Avis délibéré de l'autorité environnementale sur le projet de bassin de rétention d'eaux pluviales 9a à Bailly-Romainvilliers et Serris (Seine-et- Marne)

n°Ae: 2010- 62

Avis établi lors de la séance du 23 février 2011 - n°d'enregistrement : 007541-01

Présentation du projet définitif du bassin 9a

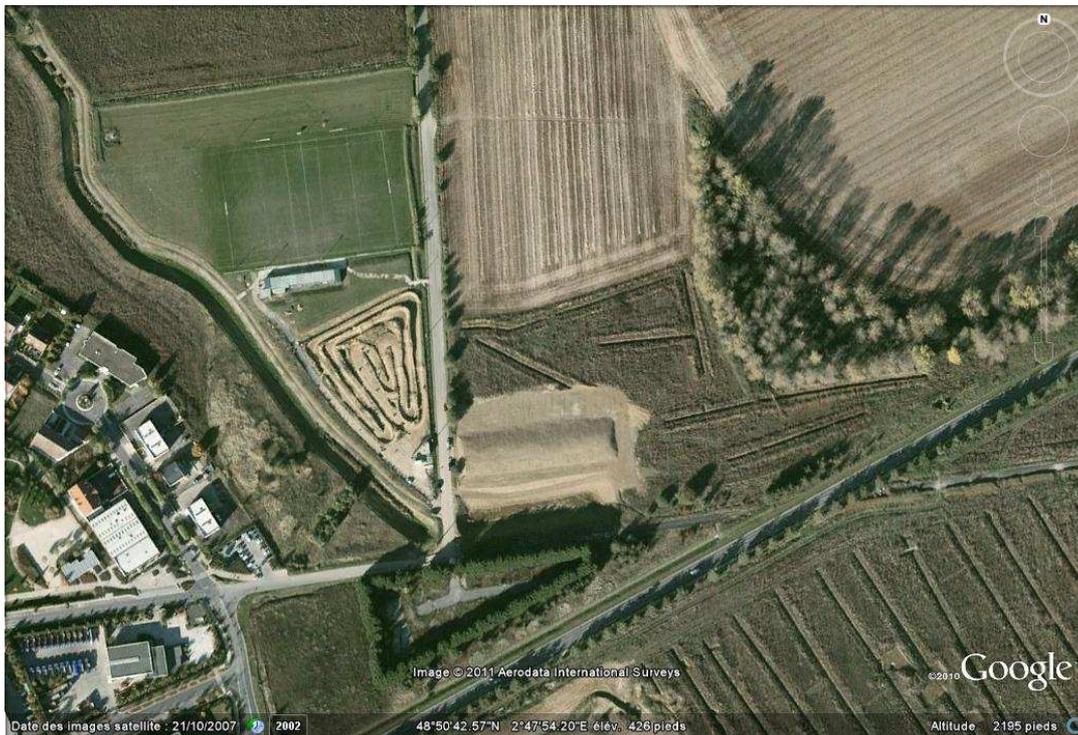
(Le centre nautique ne fait pas partie du projet. Le « rieu » et la « zone humide » constituent la partie aval du bassin ; le réaménagement du ru de Gassets dans le cadre du projet n'est pas représenté)
